Krajský úřad Kraje Vysočina
Odbor životního prostředí a zemědělství
Žižkova 1882/57, 586 01 Jihlava

K č.j.: -
Kód záměru: VYS1316

Vyjádření k dokumentaci „Větrné elektrárny Sazomín 3 x 4,1 – 4,3 MW“

Příloha č. 1: Analýza výškopisu – viditelnost ve 180m.

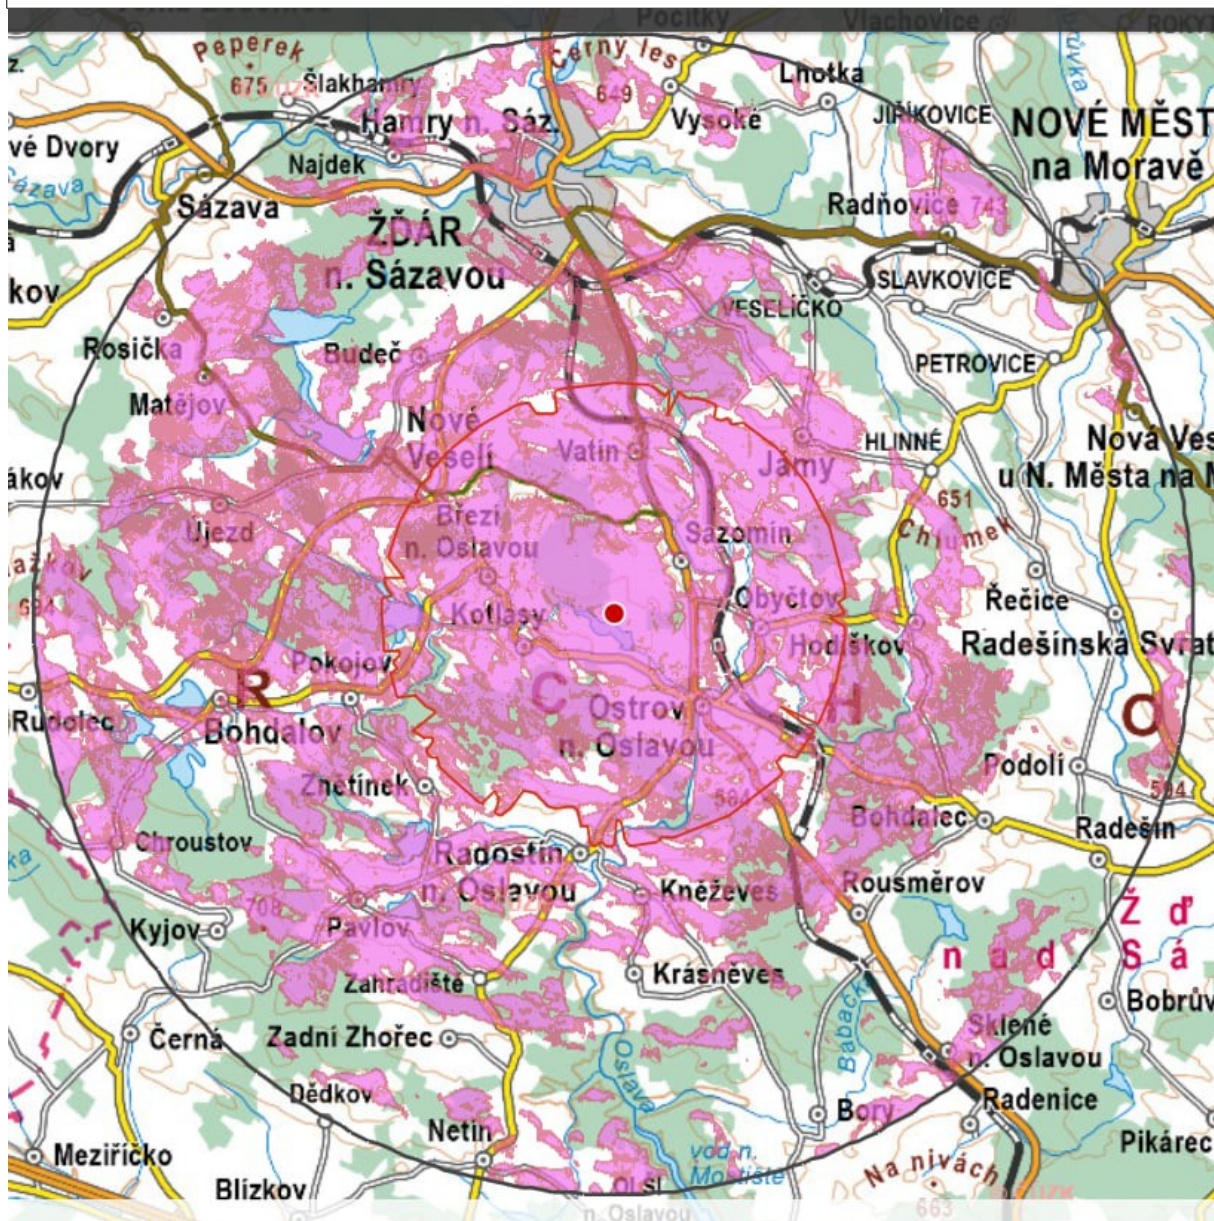
Růžově vyznačená plocha zobrazuje, odkud je možné vidět konstrukci VE č. 1 o výšce 180m. Výška v horní úvrati je 180m, což je zároveň celková výška stroje.

Současně jsem provedl vlastní posouzení (viz příloha č. 1 a č. 2 tohoto vyjádření) a kontrolní ověření viditelnosti navrhovaných větrných elektráren pomocí veřejně dostupné aplikace na analýzu výškopisu, kterou provozuje Český úřad zeměměřický a katastrální, a která je dostupná na webu: <https://ags.cuzk.cz/av/?w=5>

Toto posouzení jsem provedl primárně ve vztahu k ověření viditelnosti VE od Poutního kostel sv. Jana Nepomuckého na Zelené Hoře ve Žďáře nad Sázavou (Památka UNESCO). Při tomto ověřování jsem zjistil, že VE jsou viditelné již od výšky 90 m, na místo 110 m, které prezentuje Oznamovatel. **Lze tedy jednoznačně konstatovat, že směrem od Poutního kostel sv. Jana Nepomuckého (Památka UNESCO) bude tedy možné vidět nad horizontem lesů rotory VE (ve výšce 110 m), nad kterými se budou pohybovat listy vrtulí (výškou v horní úvrati je 180 m, což je zároveň celková výška stroje). Celková výška větrných elektráren tak bude převyšovat horizont lesů minimálně o 90 m.**

Příloha č.2a: Analýza výškopisu – viditelnost v 90m.

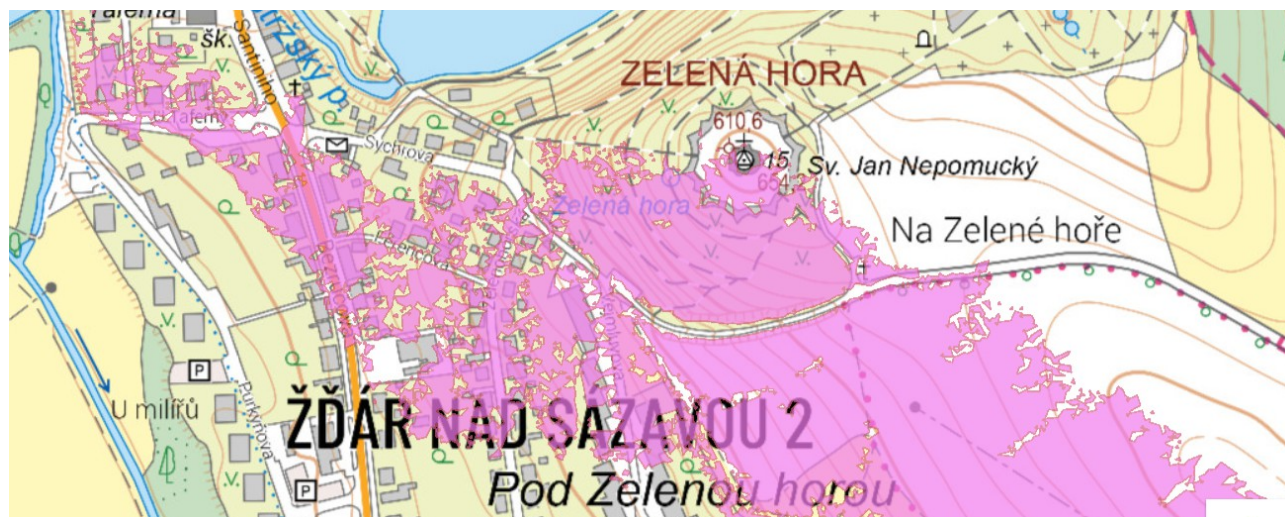
Růžově vyznačená plocha zobrazuje, odkud je možné vidět konstrukci VE č. 1 o výšce 90m. Střed rotoru je ve výšce 110m. Výška v horní úvratí je 180m, což je zároveň celková výška stroje.

Lze tedy jednoznačně konstatovat, že směrem od Poutního kostel sv. Jana Nepomuckého ve Žďáře nad Sázavou (Památky UNESCO) bude možné vidět rotory větrné elektrárny, které budou minimálně 20 m nad horizontem lesního porostu.
